■ Produktinformation

MPC1900 MOTORTECH-Vorkammerzündkerze

Designänderung ab Oktober 2019

MPC1900 (C) – Neu ab Oktober 2019

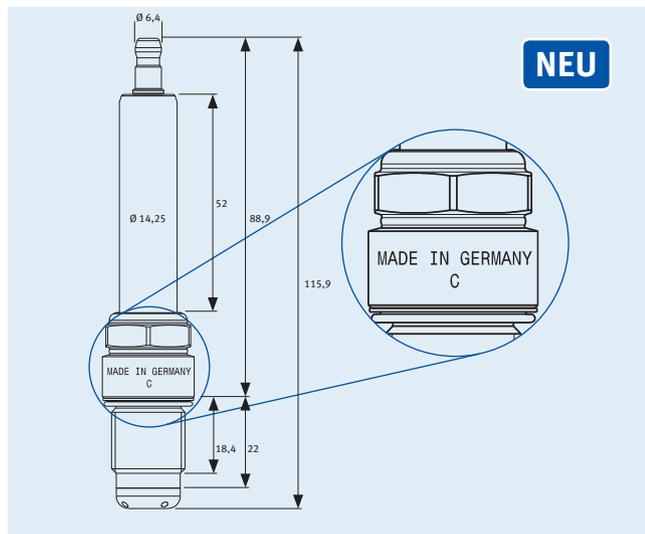
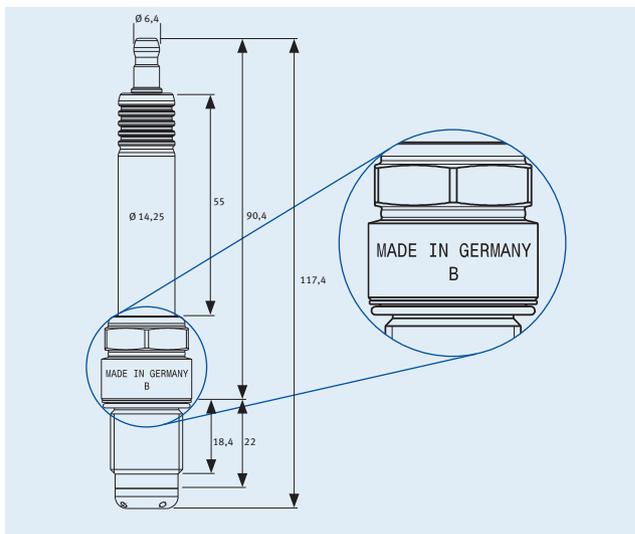
Ab Oktober 2019 wird die MOTORTECH-Vorkammerzündkerze MPC1900 mit einem neu gestalteten Keramikisolator ausgeliefert.

Im Vergleich zur aktuellen Version wird der Keramikisolator um 3 mm verkürzt und zukünftig nicht mehr mit Kriechstrombarrieren ausgestattet sein. Die weiteren Eigenschaften der Zündkerze, wie z.B. Gewindegröße und -länge, Legierungen der Mittel- und Masseelektrode, Elektrodenabstand und Schlüsselweite bleiben unverändert.
